Dokumentation der zweiten Öffentlichkeitsbeteiligung vom 30. Mai bis 26. Juni 2022

Östlich zur Lindung

Düsseldorf
Nähe trifft Freiheit

Entwurfsplan 1 mit Anmerkungen aus der Onlinebeteiligung
Quelle: Stadt Düsseldorf

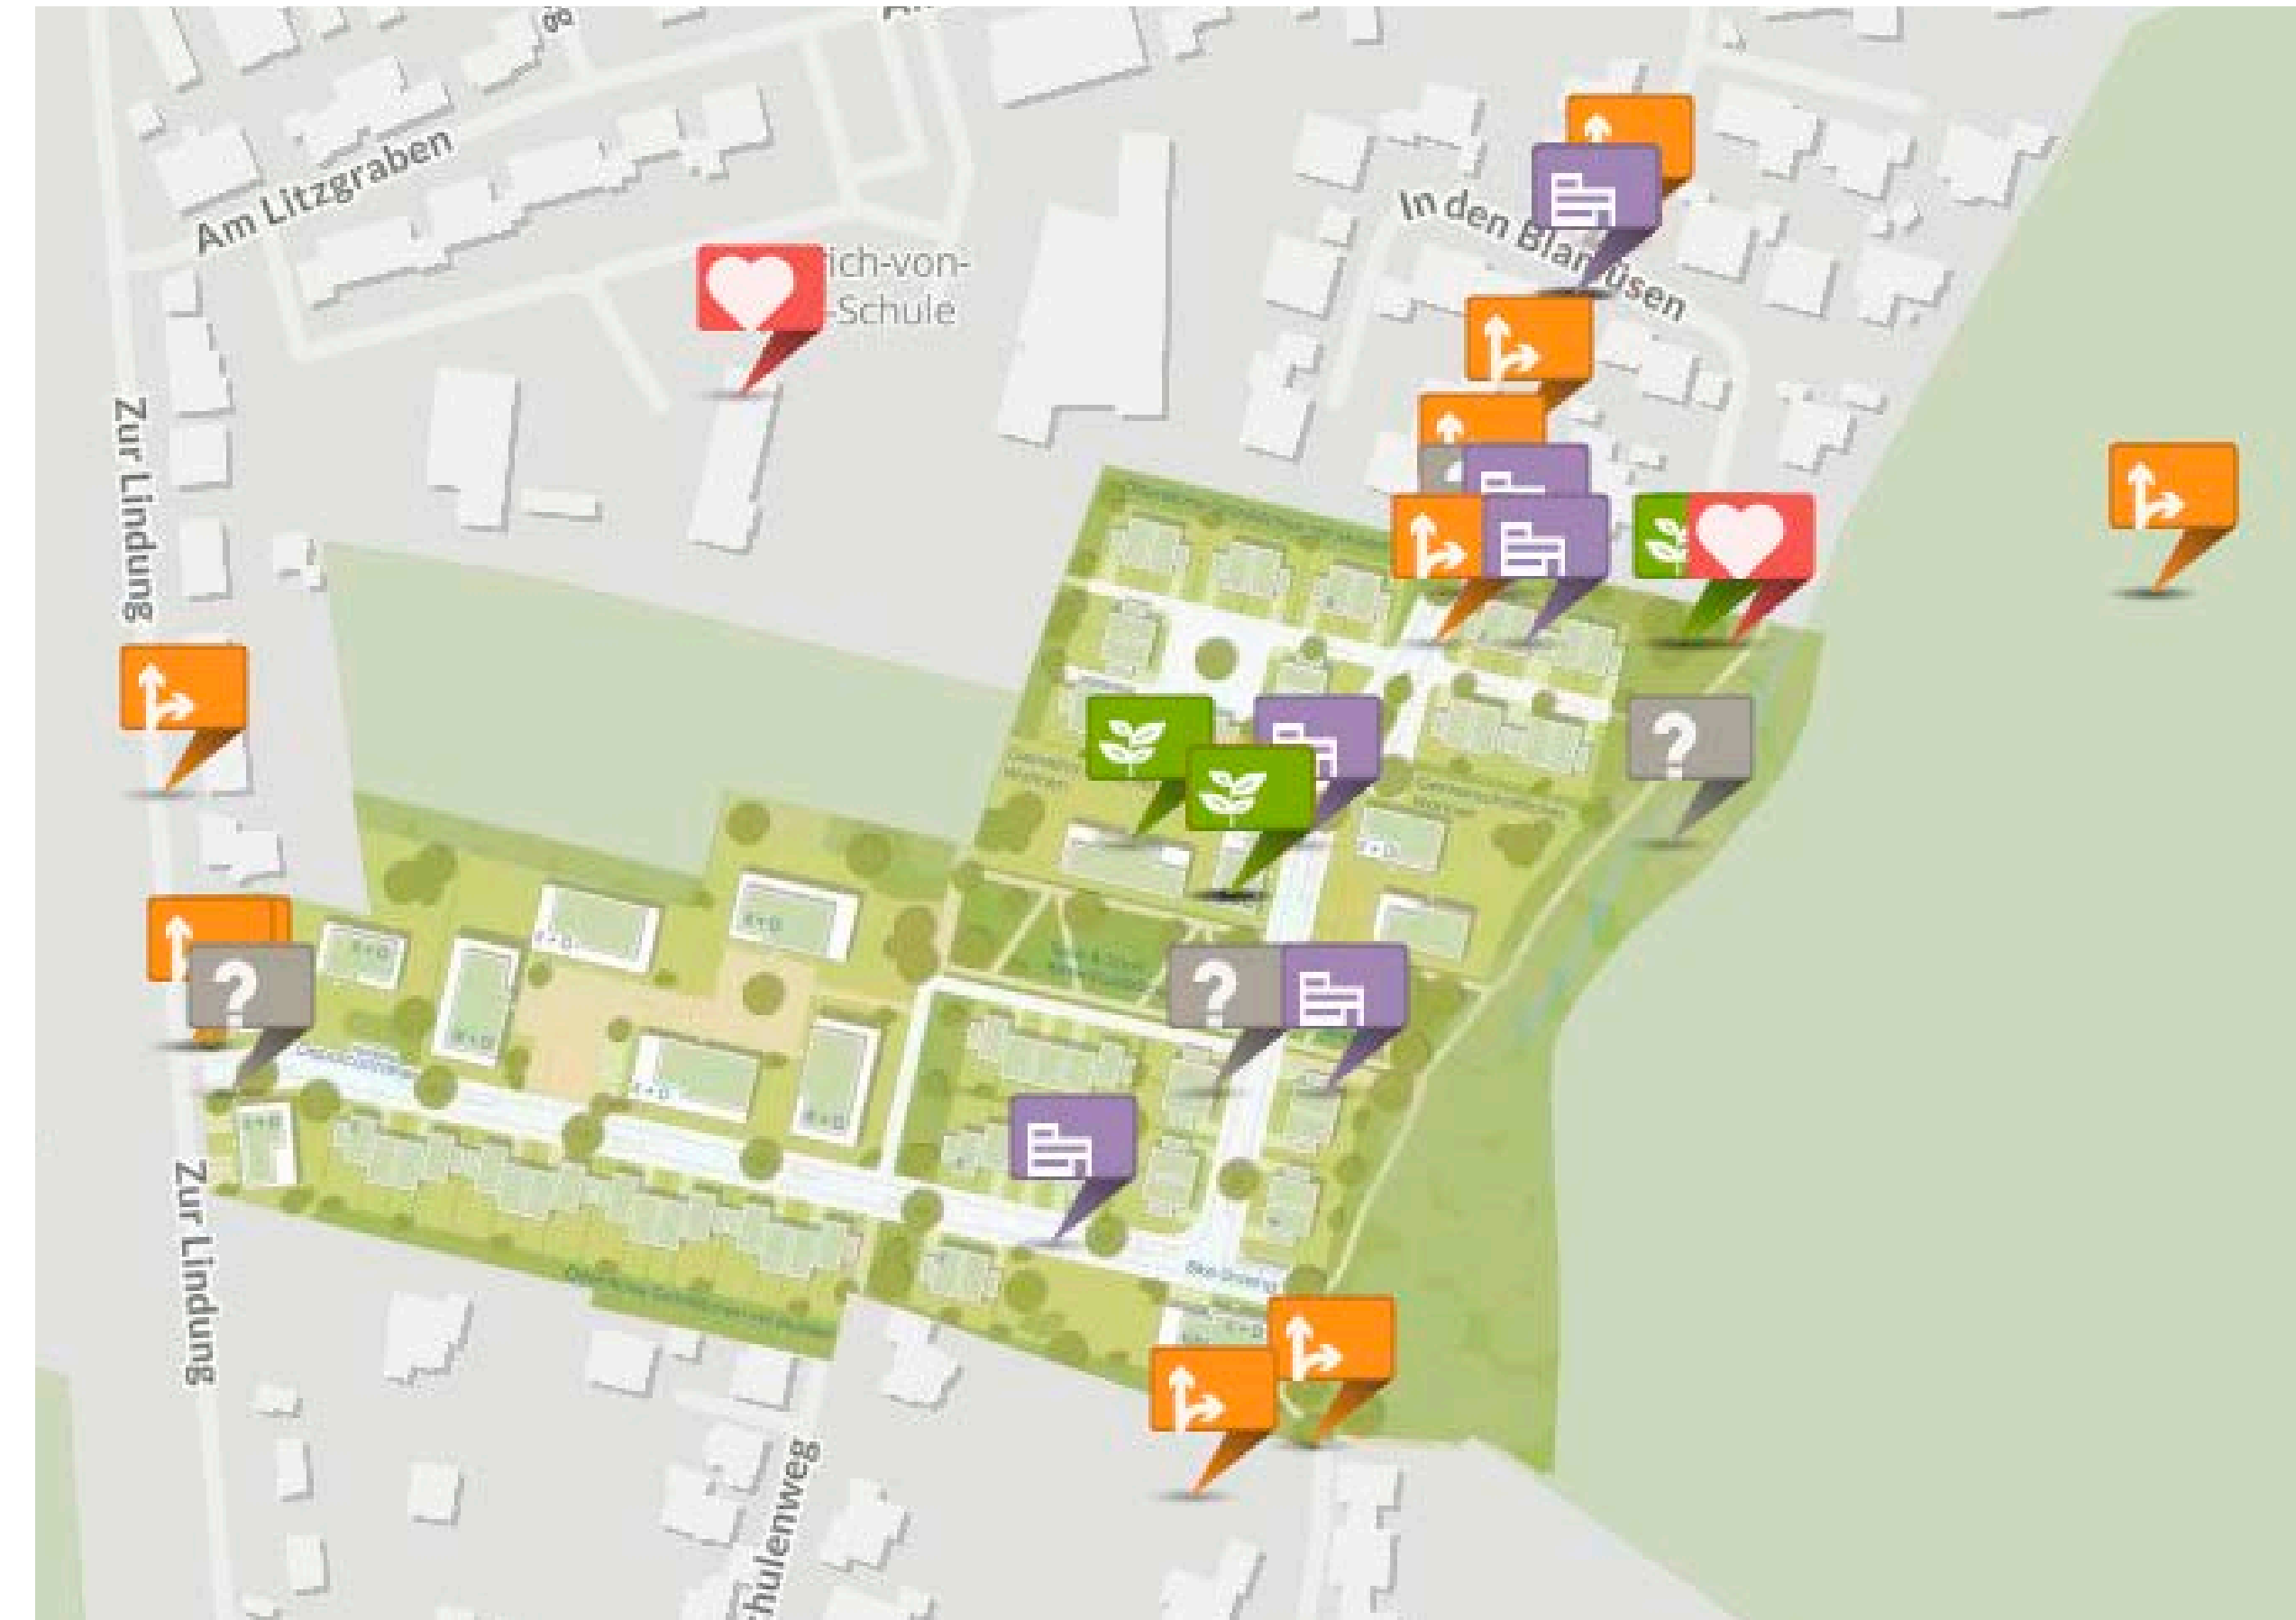
- + Die Geschossigkeit passe sich der Umgebung an.
- Die nördliche Bebauung sei mit zwei Geschossen zu hoch, da die angrenzende Bebauung lediglich durch eingeschossige Bungalows geprägt ist.
- Die Anordnung des Seniorenzentrums nah an der Bahntrasse sei kritisch.
- Die Anbindung über die Straßen *In den Blarmüsen* und *Zur Lindung* sei nicht tragfähig.
- Der östliche Grünstreifen sei ein wichtiger ökologischer Natur- und Lebensraum und solle nicht durch einen Fuß- und Radweg unterbrochen werden.
- Die vorgesehenen Versickerungs- und Retentionsflächen seien zu gering bemessen.
- + Die begrünten Dachflächen seien positiv zu bewerten.
